## 塩水の遡上について

### ■塩水楔の侵入角度は浚渫前後でなぜ変わるのか。

図1 「長良川のしゅんせつと塩水遡上の防止」説明図 左：差替え後 右：差替え前

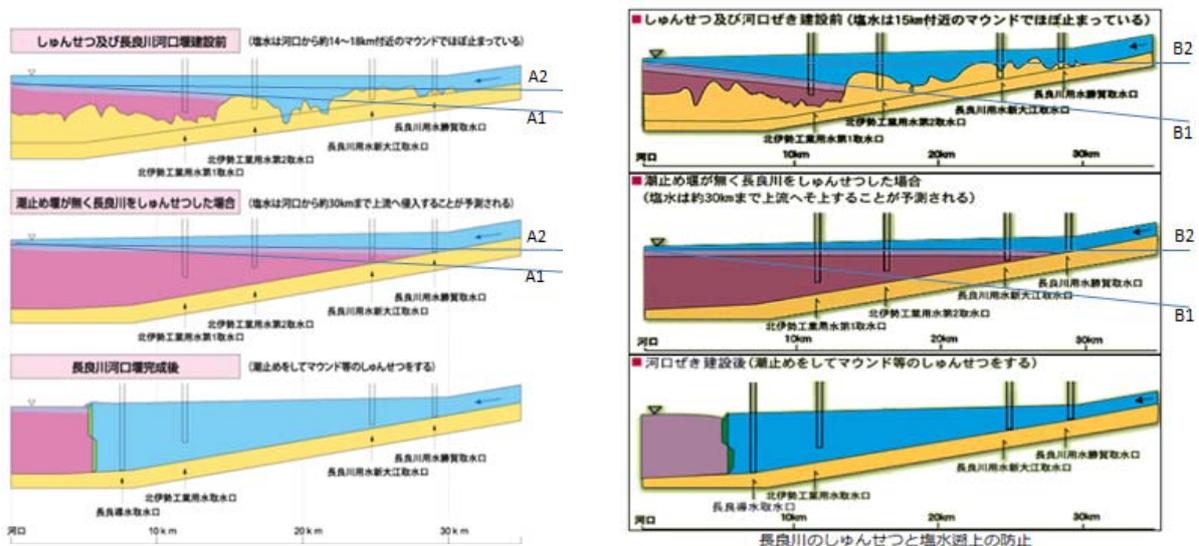
辻褄が合っていないことを指摘されて4日後に差し替えた素早い対応には感心させられる。しかし、残念ながら「正しい図」になっていない。

差替え後の浚渫前の塩水楔の侵入角度 A1 と浚渫後の A2 の差は、差替え前の浚渫前後の侵入角

図3 長良川平均河床高

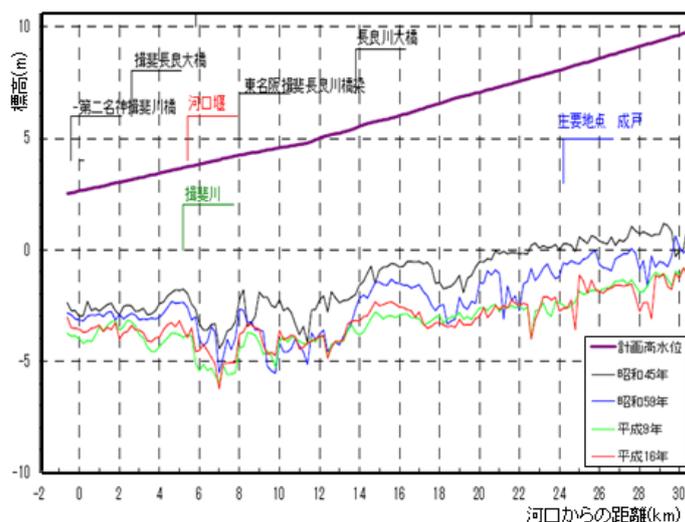
事業者の説明では、マウンドはあたかも固定して存在するように聞こえるが、河床の土砂は移動するため現れたり消えたりしている。図3は長良川平均河床高を示すが、昭和45(1970)年の河床では明瞭な存在といえず、堰本体着工4年前の昭和59(1984)年では明瞭に存在するが、平成9(1997)年には浚渫で除去されて存在せず、平成16年(2004)年に再形成されている。マウンドは固定的な存在ではないのである。したがって、マウンドが塩水の遡上を止めていたとする主張には無理がある。

塩水が最も上流まで遡上するのは小潮でかつ流量が少ないときである。このときの15km付近の状況は、河道の中央部に中洲が現れ、流れは両脇の滯筋を通して下流にながれている。もし15km付近まで塩水が遡上してきたら滯筋を通してさらに上流へと遡上するはずである。つまり、平均河床が局所的に盛り上がったマウンドに塩水の遡上を止める機能はなく、塩水の遡上限界とマウンドの位置がたまたま一致したと考えるのが自然である。

図4 浚渫後の弱混合時の塩水遡上距離への流量の影響

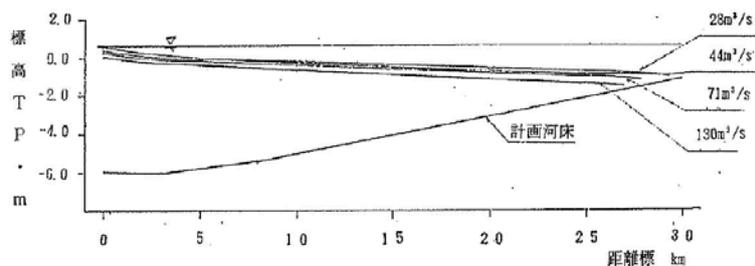
しかし、いずれも数値シミュレーションによるもので実測値で検証されたものではない。  
結局、開門すればどこまで海水が遡上するかはよく分かっていない。
